Numer referencyjny: 36/2025

„Likwidacja skutków powodzi na obiekcie Oczyszczalni Ścieków w Czechowicach-Dziedzicach – zbiornik wód deszczowych - naprawa i modernizacja: podniesienie ścian zbiornika, modernizacja odpływu, opomiarowanie”

Odpowiedzi na pytania nr 7 i 13 Oferenta z dnia 05.12.2025r.

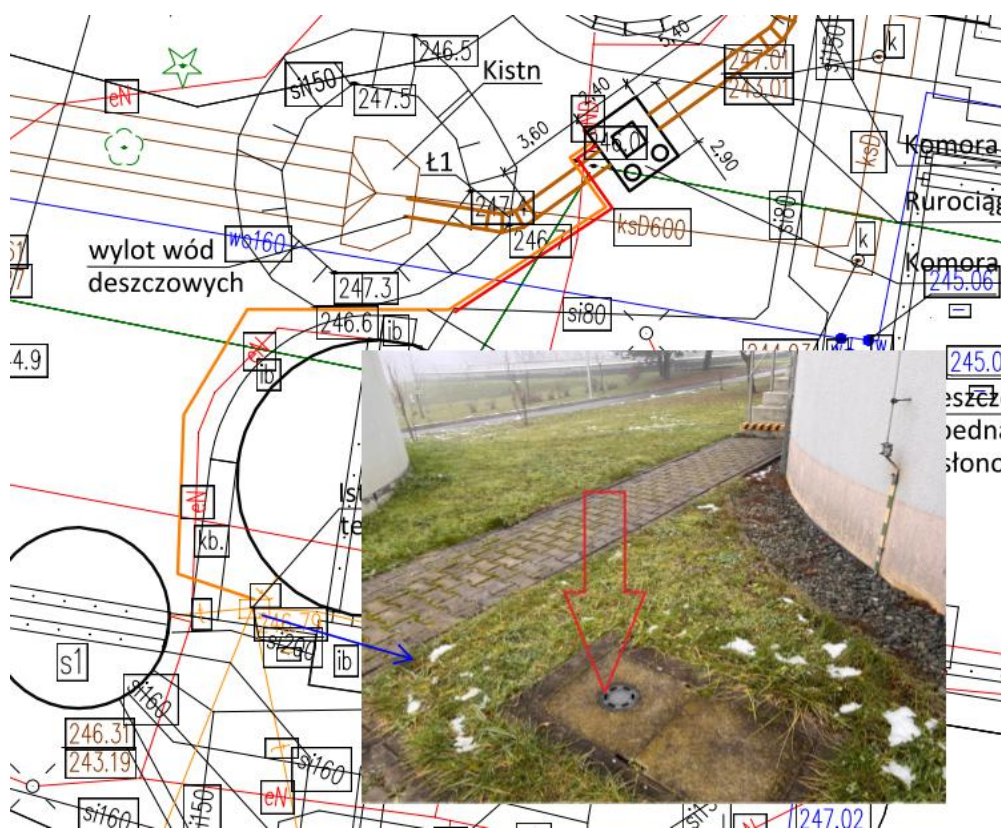
Czy koryto/kanal żelbetowy od zbiornika do komory ma być „otwarty” czy „zamknięty” Jeżeli zamknięty, to prosimy o podanie w jaki sposób ma on zostać przykryty.

Udzielono odpowiedzi w dniu 11.12.2025r.
